INSTITUTO NACIONAL DE VÍAS **PROCESO MISIONAL EJECUCIÓN DE PROYECTOS DE INFRAESTRUCTURA DE TRANSPORTE** **MANUAL DE INTERVENTORÍA OBRA PÚBLICA** **LISTA DE CHEQUEO INFORME MENSUAL DE INTERVENTORÍA**	CÓDIGO	MEPI-MN1-IN-15-FR-1
		VERSIÓN	1
		PÁGINA

Contrato de Obra No. MS-106-2022 **Contratista:** CONSORCIO VIA SALAMINA

Contrato de Interventoría No. 976-2022 **Interventoría:** CONSORCIO INTERVENTORES VIALES

INFORME MENSUAL No. 6 **MES O PERIODO:** ABRIL DEL 2023

Figura 5-4 Estructura pavimento rígido para la vía – Metodología invias, CBR 7.8%

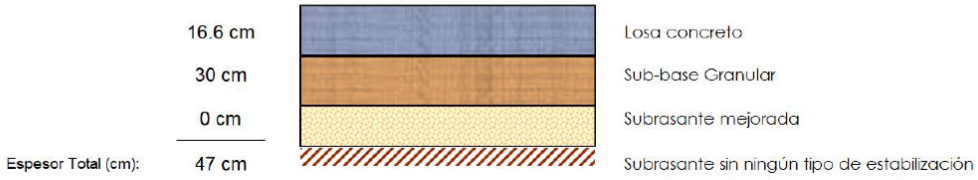
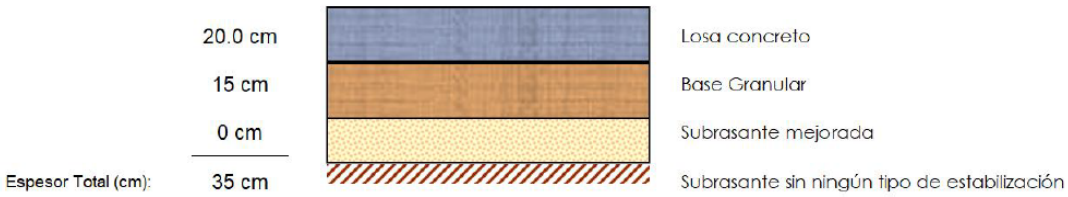
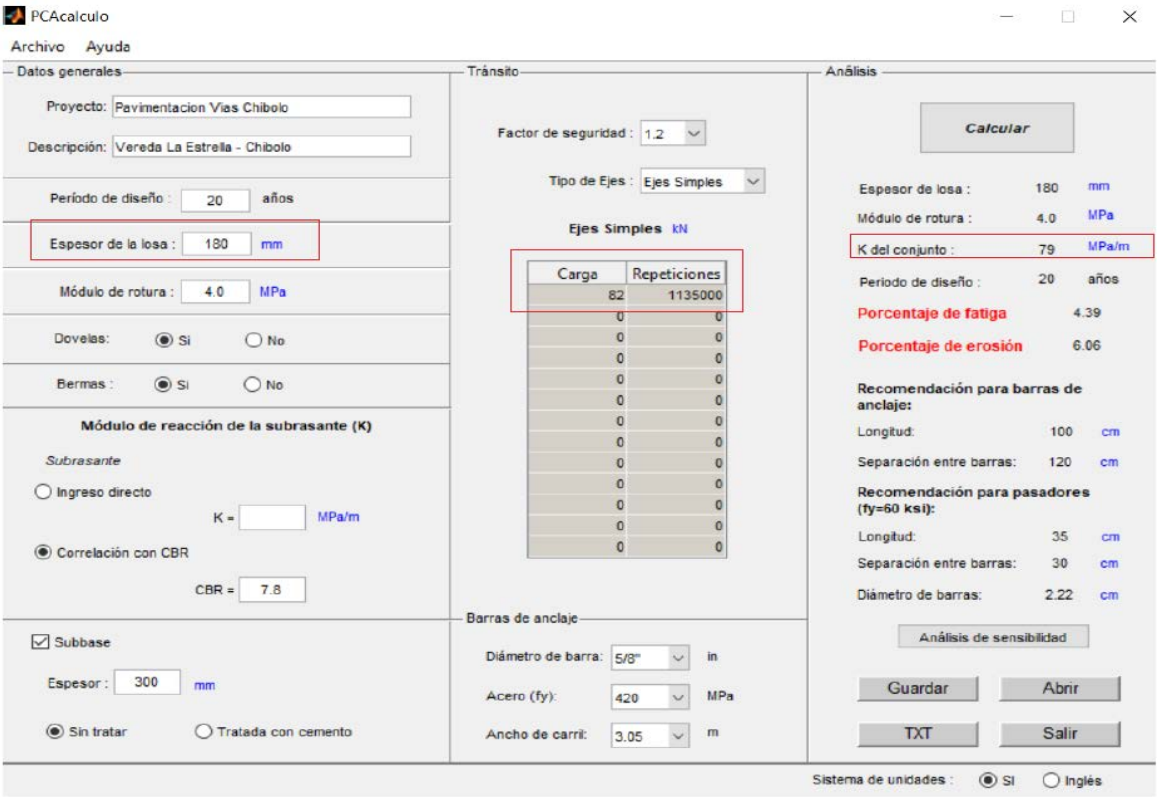
Comentario: Se debe ajustar el tránsito de diseño.
